**INFORME DE HITO DE CONTROL
N° 014-2025-OCI/0457-SCC**

**“MEJORAMIENTO DE LOS SERVICIOS EDUCATIVOS DEL
COMPLEJO EDUCATIVO APLICACIÓN ISPPA DEL DISTRITO
DE AZÁNGARO, PROVINCIA DE AZANGARO - PUNO”**

**HITO DE CONTROL N° 5 – EJECUCIÓN DE OBRA:
FEBRERO 2025**

IMÁGEN N° 5

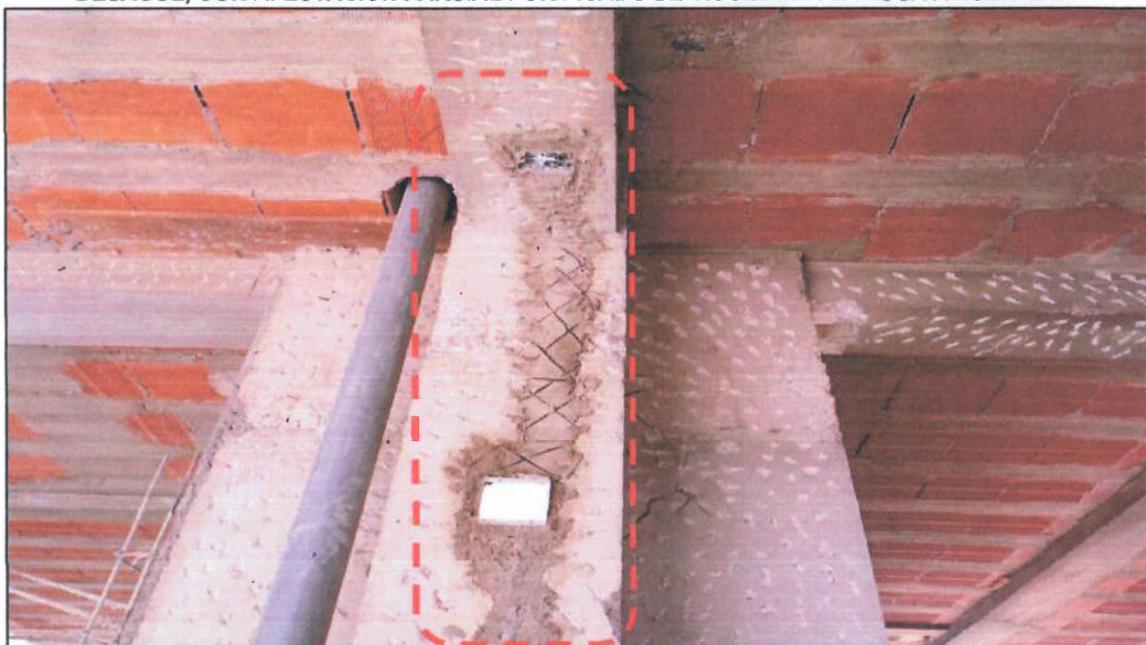
VISTA DE UNIÓN VIGA-COLUMNA EN EL PRIMER NIVEL DEL MÓDULO V – TRAMO C, COLINDANTE CON EL TRAMO B1. SE OBSERVA LA APERTURA DE NICHOS PARA ALOJAR TUBERÍA DE PVC Y CAJA RECTANGULAR DE 100mm x 55mm x 50mm EN LA ZONA DE CONFINAMIENTO DE ESTRIBOS O MÁXIMOS ESFUERZOS CORTANTES. A LA IZQUIERDA, SE APRECIA PASE DE TUBERÍA PVC DE Ø 4" PARA DESAGÜE, CON AFECTACIÓN PARCIAL POR PICADO DE VIGUETA EN LA LOSA ALIGERADA.

Ahora bien, de lo presentado anteriormente, se tiene que, la contratista viene realizando el calado de elementos estructurales de concreto armado, como vigas y columnas, para empotrar ductos de PVC, cajas de puntos de salida de interruptores y cajas de paso, así como para permitir el paso de tuberías de instalaciones sanitarias a través de las losas aligeradas, afectando en algunos casos las viguetas que las componen.

Es importante señalar que realizar calados en elementos estructurales de concreto armado diseñados para resistir sollicitaciones dinámicas, conforme a la Norma Peruana de Diseño Sismorresistente E.030, reduce su sección resistente y disminuye su capacidad de respuesta ante cargas sísmicas. Esta modificación incrementa el riesgo de falla estructural, comprometiendo la seguridad y estabilidad de la infraestructura, a lo largo de su vida útil.

Por lo tanto, se hace evidente la necesidad de reforzar la revisión y compatibilización de los planos de las diferentes especialidades, así como incrementar la rigurosidad por parte de la supervisión, para evitar cortes innecesarios en los elementos estructurales que podrían debilitarlos. Estas acciones permitirán minimizar las improvisaciones derivadas de la deficiente coordinación entre especialidades, la falta de planificación en obra, la ausencia de planos de replanteo con interferencias detalladas y la ejecución inadecuada.

IMÁGEN N° 11
VISTA EN ELEVACIÓN DE COLUMNAS ADYACENTES DEL MÓDULO V ENTRE LOS BLOQUES B1 Y B2, SE APRECIA JUNTA DE SEPARACIÓN SÍSMICA RELLENA CON TECNOPORT Y FISURAS EN LA COLUMNA DE LA DERECHA

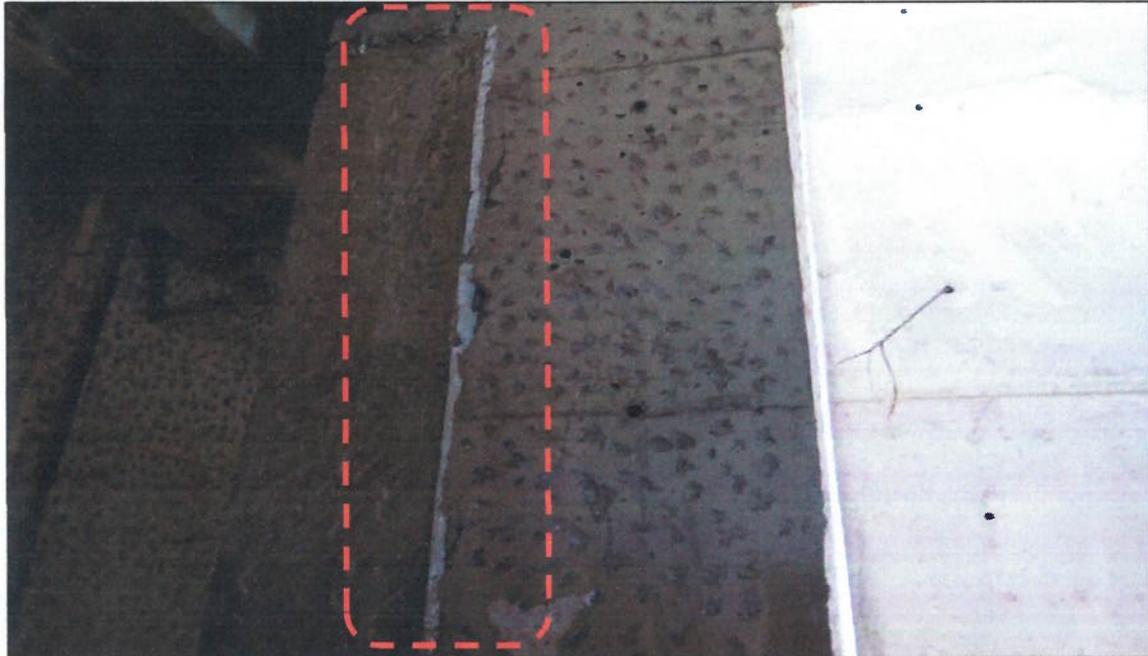
2. ERRORES EN EL CONTROL DE ALINEAMIENTOS, HAN REDUCIDO LAS JUNTAS DE SEPARACIÓN SÍSMICA ENTRE LOS MÓDULOS EDIFICATORIOS, INCREMENTANDO EL RIESGO DE COLISIÓN ESTRUCTURAL, TRANSMISIÓN DE ESFUERZOS NO PREVISTOS Y POSIBLES DAÑOS EN CASO DE SISMO.

“(…) en el siguiente acto en el tram B módulo 5, se deja constancia que el espesor de la junta sísmica, entre los bloques del tramo B y C bloque 5, es de una pulgada tal como lo manifiesta el Residente de Obra (...)”

Entonces, considerando que los planos del proyecto establecen una junta de separación sísmica de cinco (5) centímetros o dos (2") pulgadas, su reducción durante la ejecución de la obra incrementa significativamente el riesgo de daños estructurales y colapso en caso de sismo. Esto se debe a la posibilidad de colisión entre bloques, pérdida de independencia estructural, generación de esfuerzos no previstos en los elementos, incompatibilidad de desplazamientos y el incumplimiento de la normativa sísmica aplicable.

Por lo tanto, se hace evidente la necesidad de establecer medidas correctivas como la verificación y ajuste del alineamiento de los encofrados, la restitución de la junta de separación sísmica conforme a los planos del proyecto y la implementación de controles de calidad más rigurosos durante la ejecución de la obra.
